Dotyczy postępowania o udzielenie zamówienia publicznego nr **BZP.271.20.2015** w trybie przetargu nieograniczonego „**Budowa kolektora deszczowego Daszyńskiego II**”.

Wyjaśnienia nr 2 do SIWZ

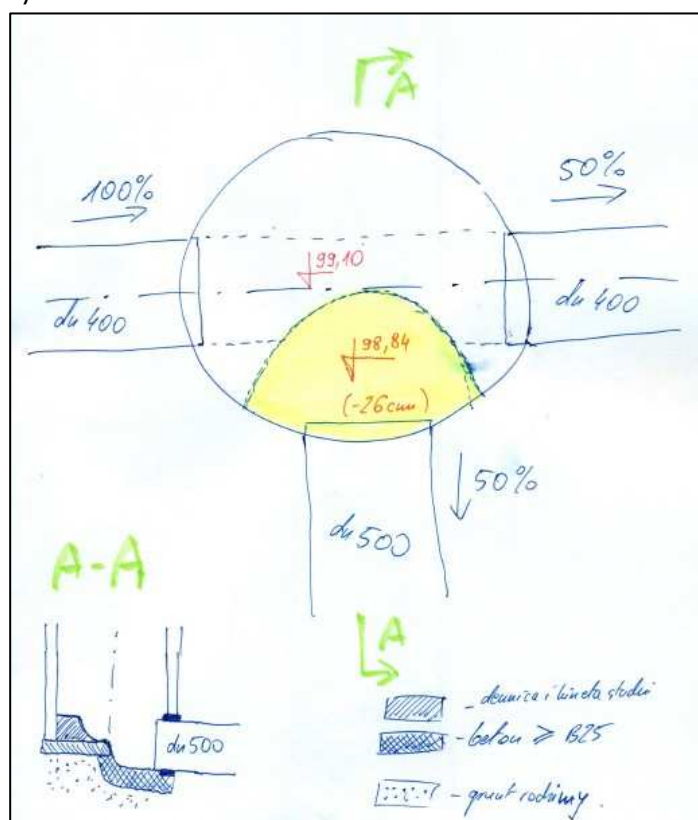
W SIWZ zapisano: „Uwaga nr 3! Włączenie do studni D2_{istn} należy wykonać bez rozbiórki nawierzchni asfaltowej”. Czy przebudowa studni D2_{istn} nie będzie wymagała rozbiórki tej nawierzchni?

Studnia D2_{istn}, jak pokazuje zdjęcie nr 1 dokumentacji fotograficznej znajduje się przy samym krawężniku. Należy rozebrać jedynie polbruk chodnika nie naruszając asfaltu wokół studni i wykonać włączenie rurą kanalizacyjną do istniejącej studni. Rozwiązanie studni D2_{istn} przedstawia poniższy rysunek:

Roboty przegłębienia części dna studni (kolor żółty na rysunku) należy wykonać od wewnątrz studni i z wykopu od strony chodnika.
